INFORME DE CONTROL ESPECÍFICO
N° 067-2024-2-0404-SCE

SERVICIO DE CONTROL ESPECÍFICO A HECHOS CON PRESUNTA IRREGULARIDAD
MUNICIPALIDAD PROVINCIAL DE PACHITEA
PANAO, PACHITEA, HUÁNUCO

"IRREGULARIDADES EN LA OBRA: AMPLIACIÓN Y MEJORAMIENTO DE LOS SERVICIOS EDUCATIVOS DE LA I.E N° 32600 DE LA LOCALIDAD DE ICHU YANUNA, DISTRITO DE PANAO, PROVINCIA DE PACHITEA - HUÁNUCO"

Fotografía n.° 2
Hojas de las puertas de madera del módulo 01 presentan espesor de 48mm.

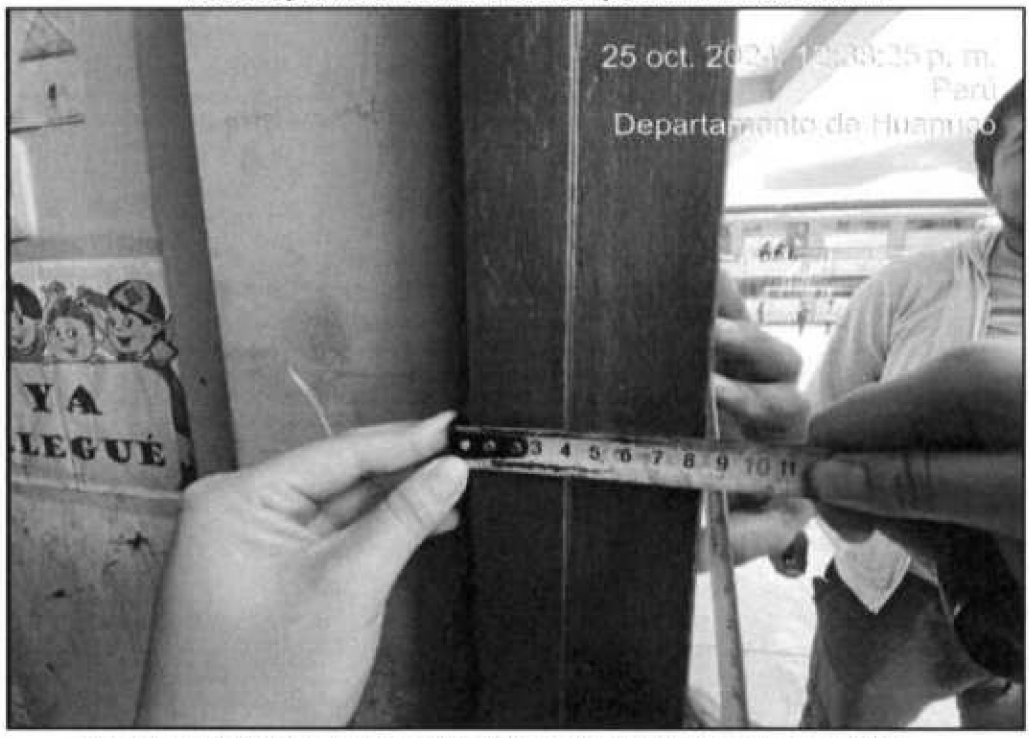
El 25 de octubre de 2024, la Comisión de Control realizó la inspección in situ a la Obra, cuyo resultado se plasmó en el documento denominado "ACTA DE INSPECCION FISICA N.° 001-2024-SCE05/MPP", en adelante "el acta" **(Apéndice n.° 10)**, en cuyo contenido y fotografías anexas que forman parte de la misma, se evidenció que, en el módulo 01, existen doce (12) puertas, los cuales presentan, descuadre, resquebrajamiento, asimismo, el espesor de las hojas de puertas de madera varian de 46 mm a 48 mm, mientras que el ancho de los marcos de las puertas de madera varian de 89 mm a 90 mm, tal como se detalla en el cuadro siguiente:

Imagen n.° 1 y 2
Corte horizontal de P-1, P-2, P-3, P-4

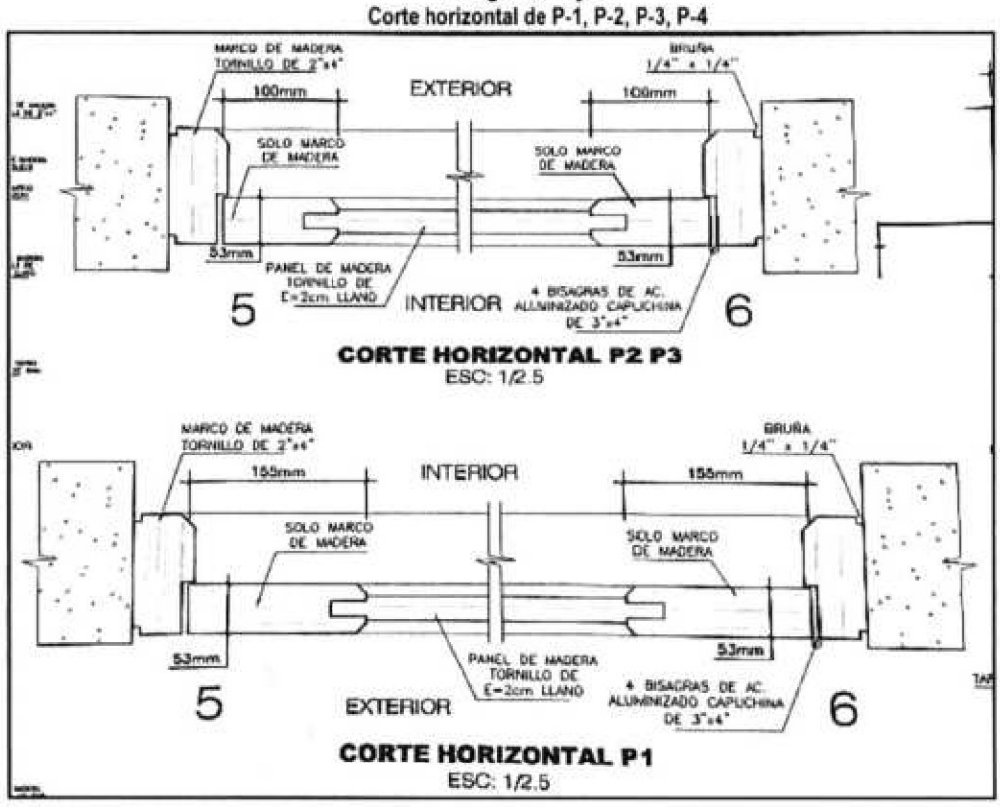
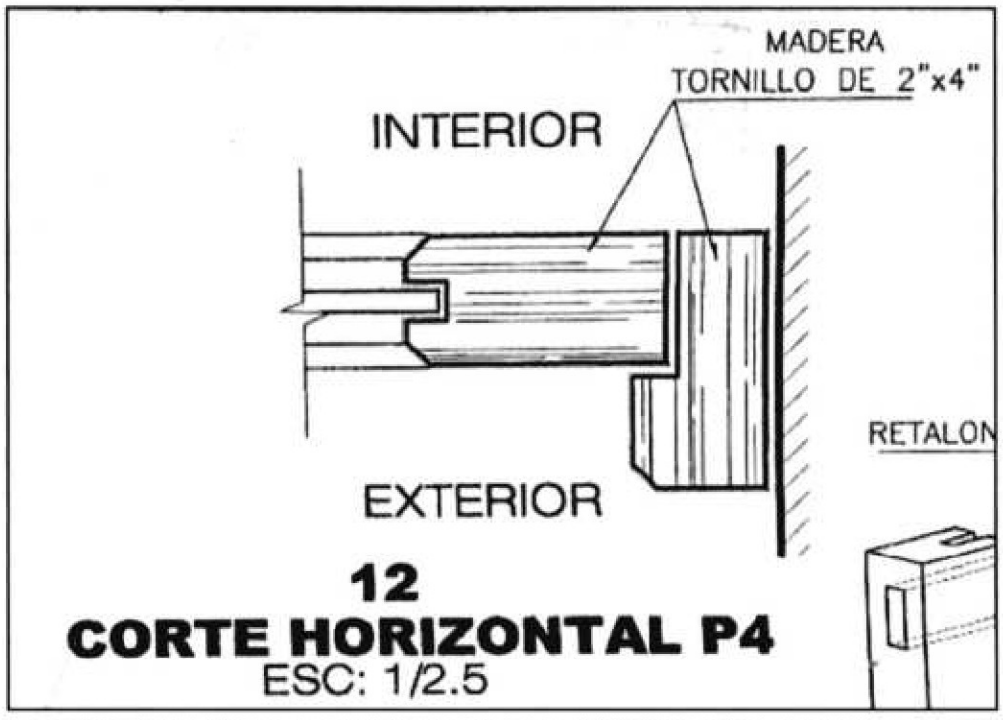
Es asi que, de la revisión efectuada al Plano de cuadro de vanos y detalles del módulo 01, denominado L-29 del expediente técnico actualizado **(Apéndice n.° 12)**, se encuentra detallado los cortes horizontales y verticales de los tipos de puertas que componen el módulo 01, denominadas: Puerta 01, puerta 02, puerta 02-A, puerta 03 y puerta 04, teniendo todas una misma dimensión en cuanto al ancho del marco de madera de 4" o su equivalente a 101,60 mm, y respecto al espesor de las hojas de las puertas se tiene que la puerta 01 (P-1), puerta 02 (P-2), puerta 02-A (P2-A) y puerta 03 (P3) presentan un espesor de 53 mm, mientras que la hoja de la puerta 04 (P-4) tiene un espesor de 2" o su equivalente a 50,8 mm, tal como se muestra en las imágenes siguientes:

En tal sentido, las subpartidas 02.01.06.01.01 y 02.01.06.01.03, han sido ejecutadas por el Contratista sin observar lo establecido en las especificaciones técnicas establecidas en el expediente técnico actualizado; no obstante, fueron valorizadas al 100% en la valorización n.° 8, correspondiente al mes de julio de 2019 **(Apéndice n.° 13)**, tal como se detalla en el cuadro siguiente:

Fotografía n.° 9
Hojas de las puertas de madera del módulo 02 presentan espesor de 45mm.

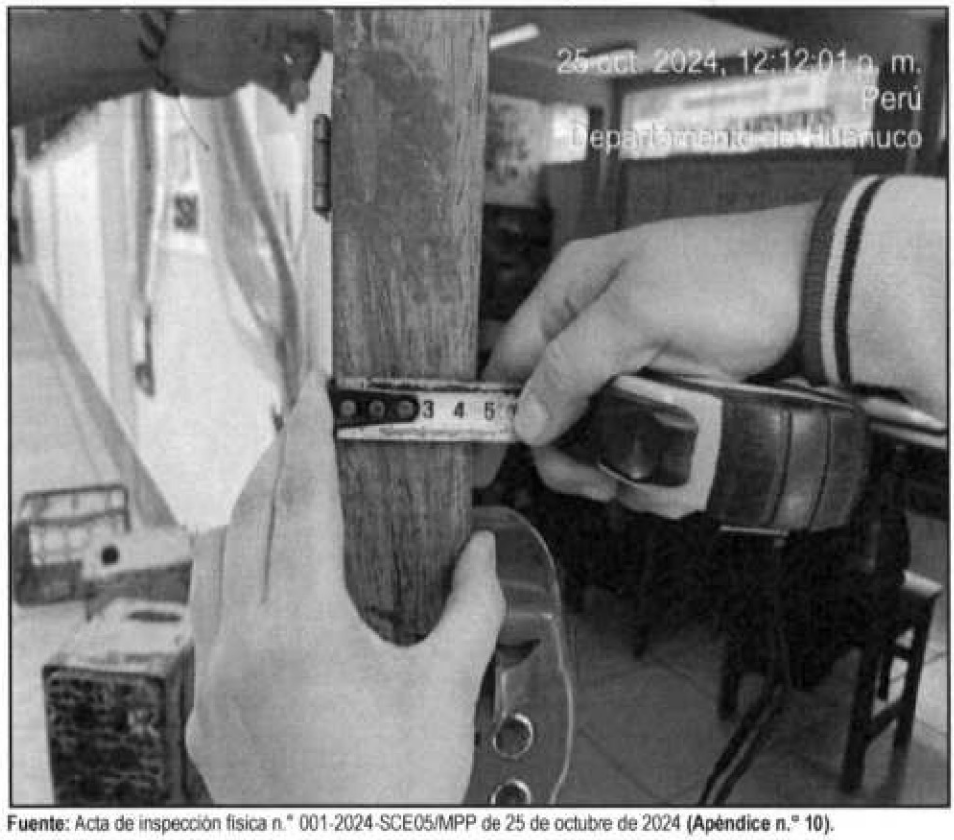
De la visita de inspección a obra por la Comisión de Control, plasmados en el acta **(Apéndice n.° 10)**, respecto a las subpartidas 02.02.06.01.01 y 02.02.06.01.02 del módulo 02, se evidenció que existen nueve (9) puertas que presentan descuadre, resquebrajamiento, asimismo, el espesor de las hojas de las puertas de madera varía de 45 mm a 47 mm, mientras que el ancho de los marcos de las puertas de madera fluctúa entre 89 mm a 90 mm, tal como se detalla en el cuadro siguiente:

Imagen n.° 5
Corte horizontal de P-1, P-2, P-3-A

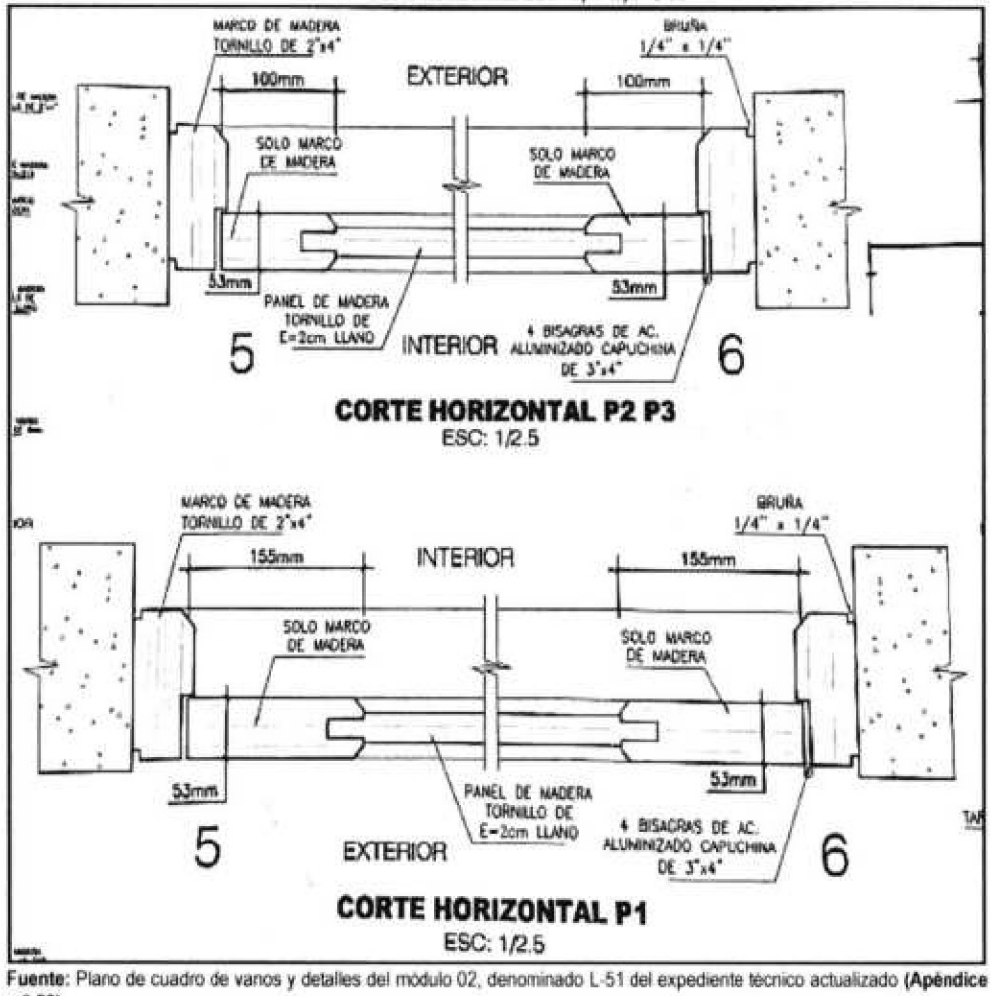
Asimismo, en el Plano de cuadro de vanos y detalles del módulo 02, denominado L-51 **(Apéndice n.° 23)** del expediente técnico actualizado, se encuentra detallado los cortes horizontales y verticales de los tipos de puertas que componen el módulo 02, denominadas: Puerta 01, puerta 02, puerta 03-A; teniendo todas una misma dimensión en cuanto al ancho del marco de madera de 4" o su equivalente a 101,60 mm, y respecto al espesor de las hojas de las puertas de madera de 53 mm, tal como se muestra en las imágenes siguientes:

De las imágenes precedentes, así como, lo señalado en las especificaciones técnicas y el Plano de cuadro de vanos y detalles del módulo 02, L-51, se demostró que, las subpartidas 02.02.06.01.01 y 02.02.06.01.02 han sido ejecutadas por el Contratista sin observar lo establecido en las especificaciones técnicas establecidas en el expediente técnico actualizado;

Imagen n.° 7
Detalle de puertas tipo P-1 y P-2

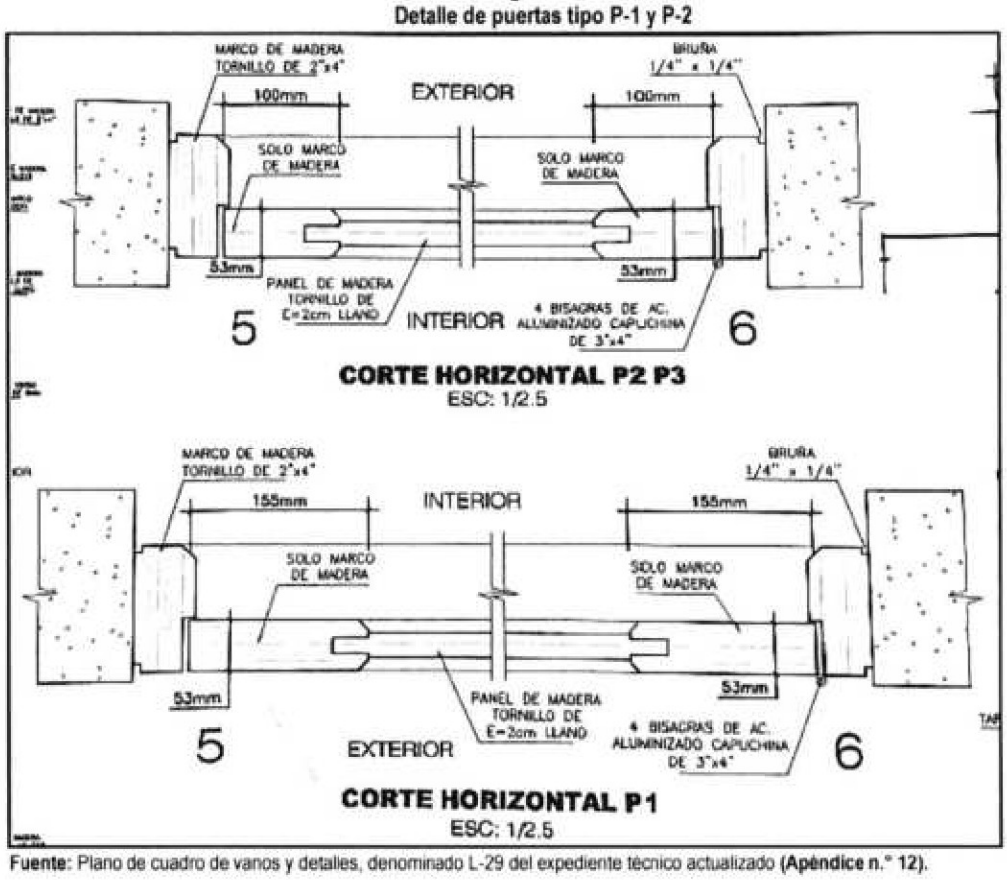
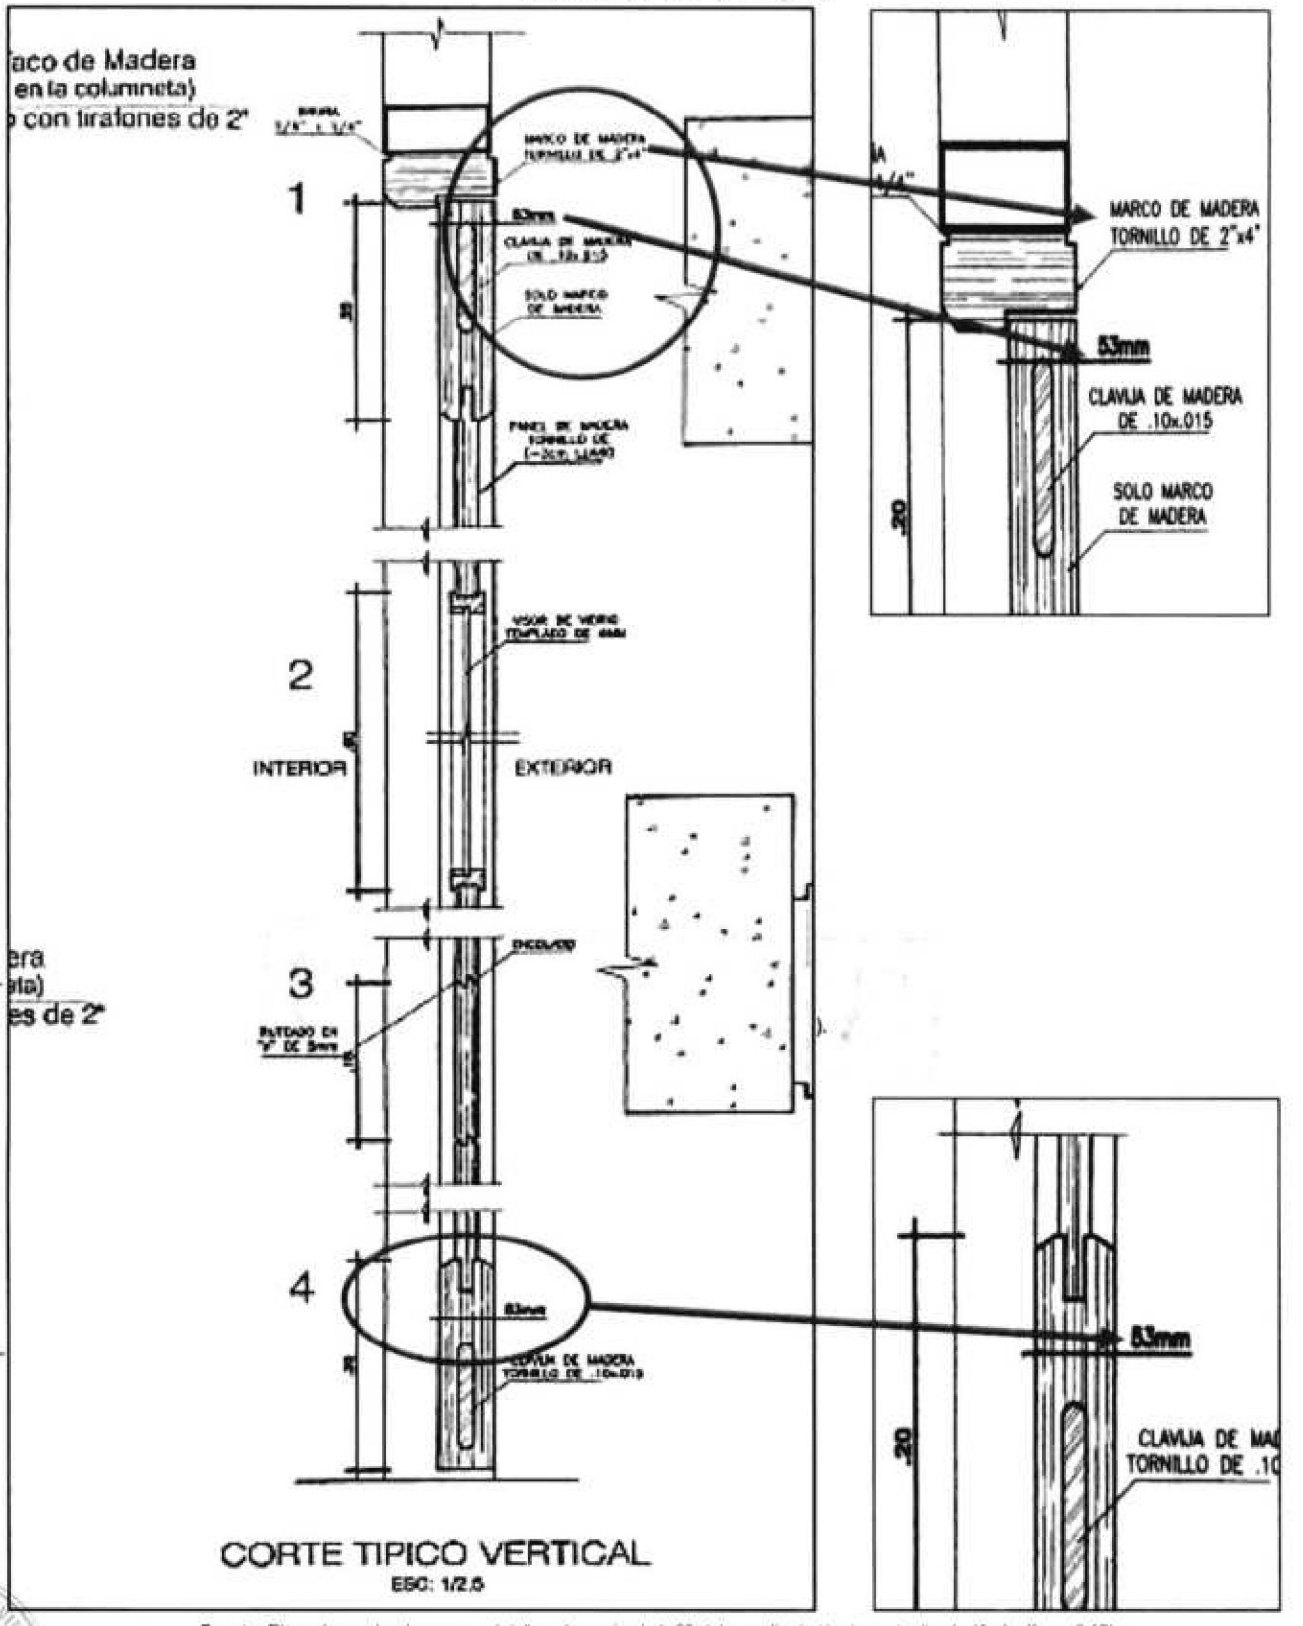
Al respecto, si bien no se encontró el Plano de cuadro de vanos y detalles del módulo 03, donde se especifique los cortes verticales y horizontales de los tipos de puertas del módulo 03, denominadas: Puerta 01 y puerta 02; es preciso señalar que, estas se encuentran detallados en el Plano L-29 (módulo 01) y L-51 (modulo 02), tal como se muestra en las imágenes siguientes:

Con las fotografías precedentes, así como, lo señalado en las especificaciones técnicas y los planos L-29 y L-51, se demostró que, las subpartidas 02.03.06.01.01 y 02.03.06.01.02 han sido ejecutadas por el Contratista sin observar lo establecido en las especificaciones técnicas establecidas en el expediente técnico actualizado; no obstante, fueron valorizadas al 100% en la valorización n.° 9, correspondiente al mes de diciembre de 2019 **(Apéndice n.° 26),** tal como se detalla en el cuadro siguiente:
